**PROJET DE COGÉNÉRATION À LA BIOMASSE
USINE KRUGER BROMPTON**

**RÉPONSES AUX QUESTIONS DU MINISTÈRE
DE L'ENVIRONNEMENT ET INFORMATIONS
COMPLÉMENTAIRES À L'ÉTUDE D'IMPACT**

Septembre 2004

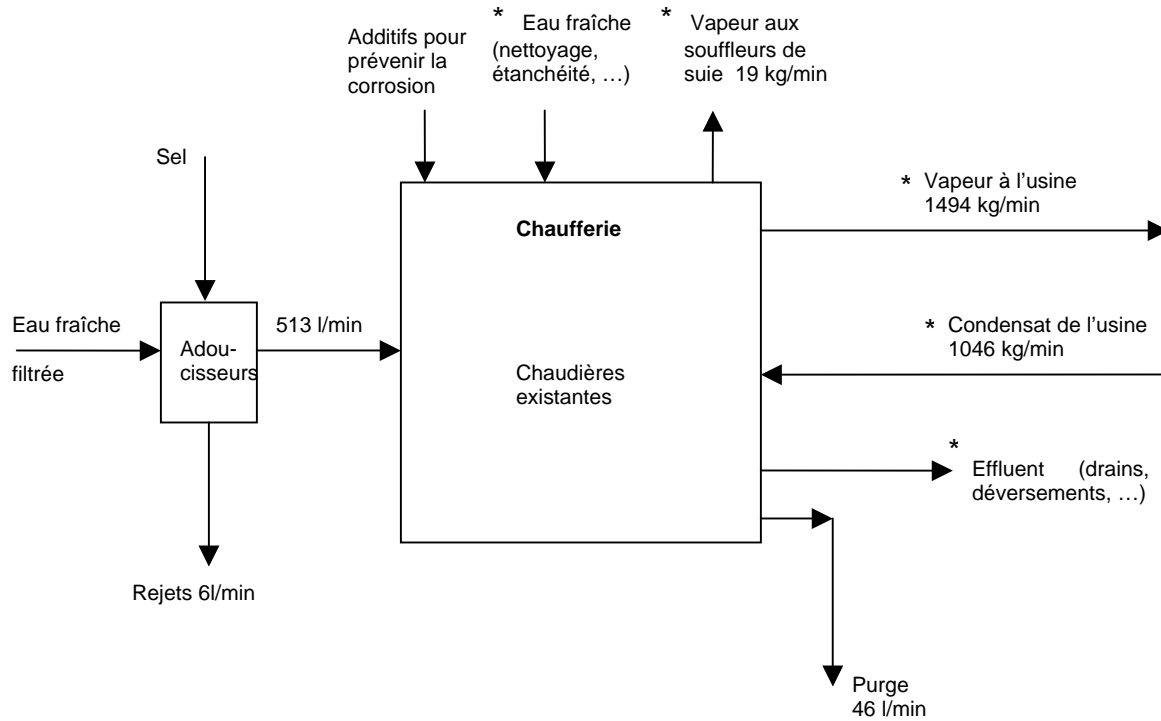
Dans la situation projetée, la vapeur requise par l'usine de pâtes et papiers sera la même. Toutefois, le nouveau système de cogénération comprenant la chaudière à biomasse et le turbogénérateur nécessiteront une eau de meilleure qualité. Le système de traitement d'eau sera plus complexe, nécessitera plus d'additifs et générera davantage d'effluents. Il n'y aura plus d'adoucisseur. Le nouveau système déminéralisera l'eau avec des cellules cationiques et des cellules anioniques. Les cellules cationiques seront régénérées avec de l'acide sulfurique, tandis que les cellules anioniques seront régénérées avec une solution de soude caustique. Les rejets produits par ces régénérations seront neutralisés avant d'être envoyés aux effluents.

Pour sa part, le condenseur du turbogénérateur entraînera l'ajout d'une tour de refroidissement qui nécessitera aussi des additifs et rejettera de l'eau. Cette tour demandera aussi un appoint d'eau fraîche pour compenser l'évaporation et la purge.

La purge de la chaudière sera moins grande dans la situation projetée car l'eau d'appoint sera de meilleure qualité que dans la situation actuelle.

Situation actuelle :

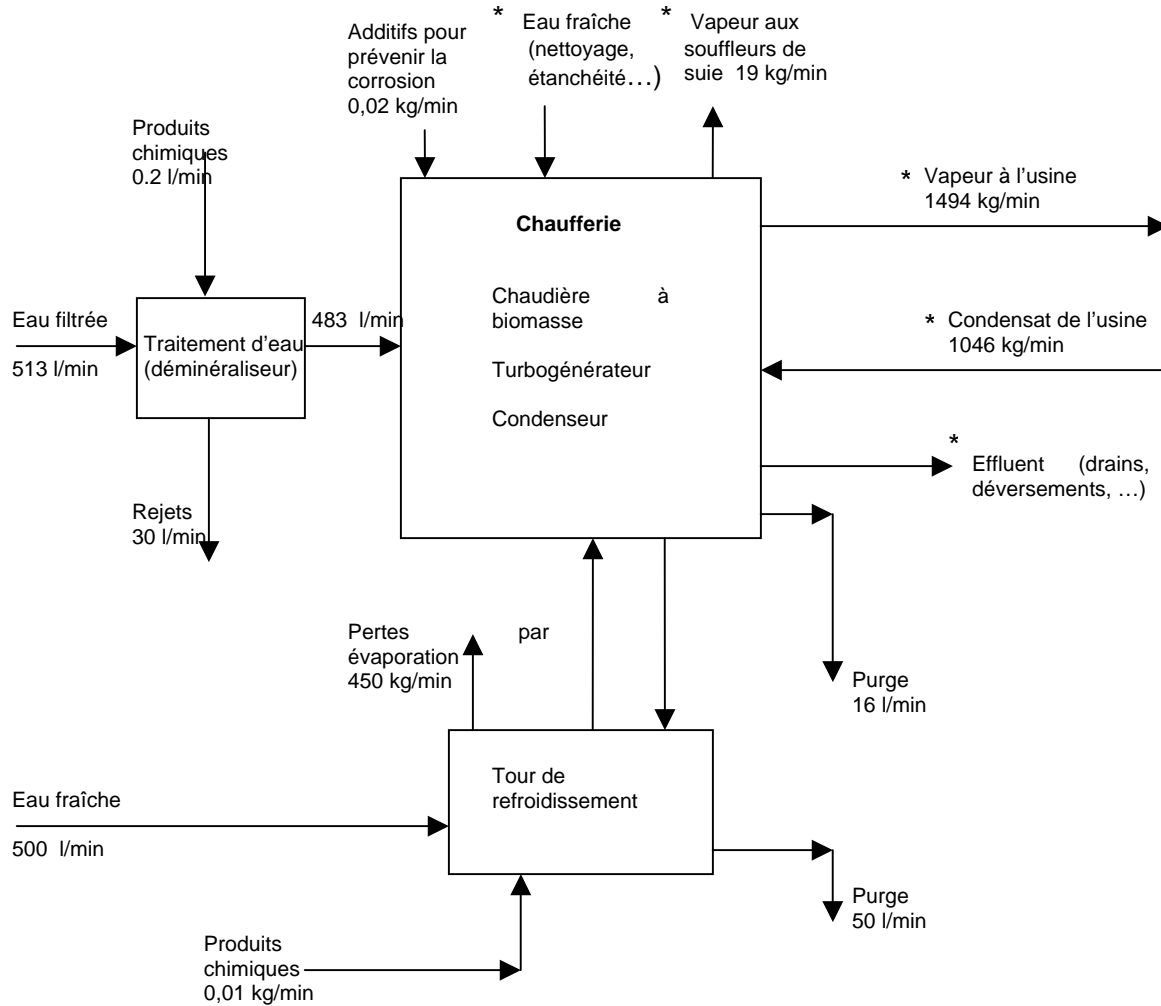
Nous avons présentement un projet (voir la réponse à la question QC 8) qui est en installation pour la récupération des eaux des pompes à vide et permettra de réduire la consommation d'eau fraîche et le débit des eaux usées à traiter. Ceci est fait en prévision du projet de cogénération. Les équipements seront mis en fonction au printemps prochain. La réduction prévue est de 2 700 l/minute ce qui compensera amplement l'augmentation de débit d'eau fraîche ainsi que le débit d'eaux usées allant vers le traitement secondaire qui sera causée par la tour de refroidissement.
